## DODATEK Č. 2 KE SMLouvĚ O DíLO

### „Oprava silnice III/32262 Moravany“

## §222 - Změnový list pro změny dle odst. (6)

### Vyjádření TDS k ZBV č. 01 (SO 101)

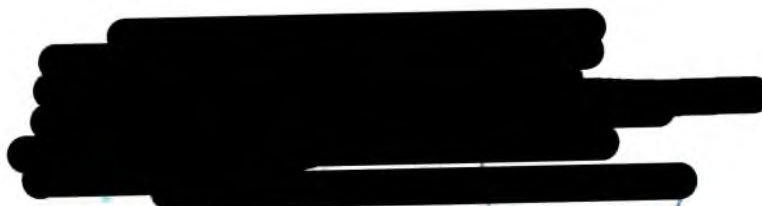
- 1) Po provedení SZZ na úrovni zemní pláně bez sanace a následně po provedení sanace na zkušebním poli dle předpokladu PDPS (drcené kamenivo fr. 32-63 v tl. 150 mm), nebylo dosaženo požadované únosnosti zemní pláně 45 MPa a poměru hutnění Edef2/Edef1. Na základě těchto výsledků bylo rozhodnuto o provedení sanace zemní pláně ve větším rozsahu, než byl předpoklad PDPS:
  - v km 0,000-0,205 provedena sanace v šířce 5,7 m, délce 205 m a tl. 650 mm z drceného kameniva fr. 32-63.
  - v km 0,205-0,225 provedena sanace v šířce 4,0 m, délce 20 m a tl. 650 mm z drceného kameniva fr. 32-63.

Po provedení rozšířené sanace zemní pláně dle výše uvedených parametrů byly provedeny opakované SZZ s vyhovujícím výsledkem únosnosti zemní pláně.
